Fachberatung für Fischerei

Umsetzungskonzept (UK) nach EG-WRRL FWK 1_F628 Kleine Ohe - Fachstellenbeteiligung

Umsetzungskonzept Kleine Ohe - FWK 1_F628 Fachstellenbeteiligung

Fkm 3,6

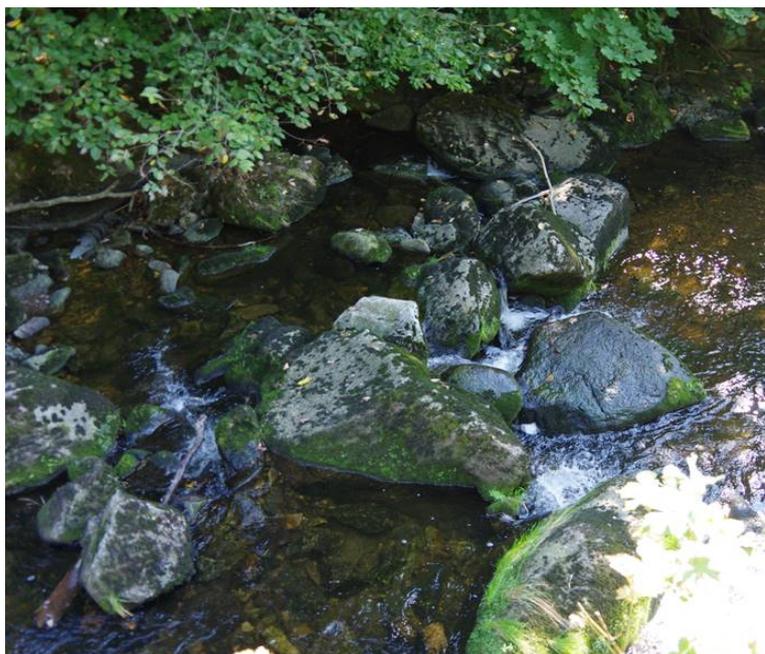
- Fkm 1,9: - Bessere Anbindung Steckenbach, Absturz leicht umbauen (Maßnahme 75.2)
- Fkm 3,6: - Umbau eines Absturzes (Maßnahme 69.2)
 - Abmilderung hydraulische Überlastung UW- Einmündung (Maßnahme 64?)

Abmilderung hydraulische Überlastung: Hast du davon zufälligerweise Fotos? Das Problem dabei ist dann vermutlich, dass die Strömungsgeschwindigkeiten für die Fische eine Gefahr/Barriere darstellen, oder? Und wie könnte/müsste das dann bewerkstelligt werden? Über die Steuerung der Anlage, also das weniger Wasser über die Triebwerksanlage geht oder über eine bauliche Lösung?

Das Notfallschütz an der WKA Elsenthal: was genau ist damit gemeint und wie profitiert die Fischfauna davon?

Zu 2: Die Abmilderung der hydraulischen Belastung würden wir mit aufnehmen. Die Installation eines Notfallschützes allerdings sehen wir als ein zu technisches Detail an, als dass es Eingang ins UK finden sollte. Die Erhöhung der Restwassermenge ist ja als Maßnahme beim KW Elsenthal drin und die bauliche Umsetzung soll/muss dann im Einzelnen im Wasserrechtsverfahren geklärt werden.

Zu 2: Ja, Foto ist anbei (Datum 29.11.23). Genau, durch die enormen Wassermengen, die aus dem Kraftwerk schießen, und die damit einhergehenden hohen Turbulenzen ist diese Stelle hydraulisch sehr stark belastet und dürfte für mehrere der Referenzfischarten eine echte Barriere darstellen. Eine Lösung wäre natürlich, weniger Wasser durch die Triebwerksanlage zu schicken; das hätte den Vorteil, dass auch in der Restwasserstrecke mehr Wasser für die Fauna dort verbleibt. Wie man das baulich lösen kann, weiß ich ehrlich gesagt nicht, bin leider kein Wasserbauer.

Zum Thema Notfallschütz: Wenn das fehlt, wird im Störfall der Turbine das komplette Wasser der Ohe angestaut und der stromab gelegene Bereich der Kl. Ohe fällt weitgehend trocken, bzw. wird nur durch die zu geringe Restwassermenge dotiert. Dies stellt natürlich eine erhebliche Beeinträchtigung des gesamten Unterlaufs dar.

Fkm 4,3, Umbau eines Absturzes

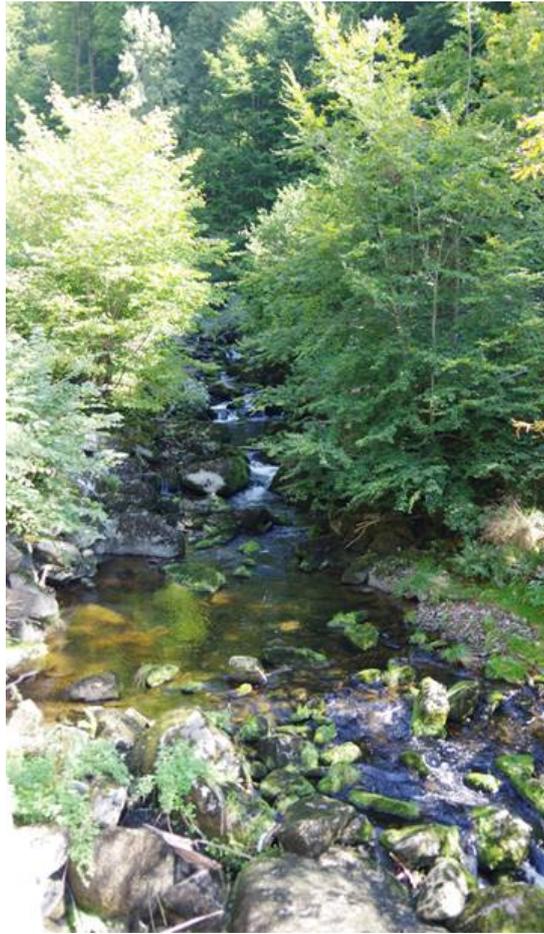
- Fkm 4,3: - Umbau eines Absturzes (Maßnahme 69.2)
- Fkm 5,5: - Errichtung einer Fischabstiegsanlage (Maßnahme 69.42)
 - Geschiebedurchgängigkeit herstellen (Maßnahme 77.4)

Meinst du damit diesen hier?

Es ist nur so, dass dieser Absturz mitten in der sog. Elsenthaler Leite liegt, die vom Erscheinungsbild her schon fast Wildbachcharakter hat und viele solcher Abstürze oberstrom noch folgen:

Gibt es einen speziellen Grund, ausgerechnet diesen Absturz zurück zu bauen? Wenn nicht, halten wir es aufgrund der Genese des Gewässers dort für wenig sinnvoll, zumal diese Strecke gleichzeitig auch die Restwasserstrecke der WKA Elsenthal ist und sich durch eine Erhöhung der Restwassermenge eine gewisse Verbesserung erwarten lässt.

Zu 3: Ja, exakt den Absturz meine ich! Nein, es gibt keinen speziellen Grund dafür, außer, dass es einer der wenigen ist, die man von der Straße aus beim Vorbeifahren sehen kann J

Deine Argumentation kann ich nachvollziehen und mitgehen, wenn es denn wirklich zu deutlichen Erhöhungen der Mindestwassermenge an der WKA Elsenthal kommt.
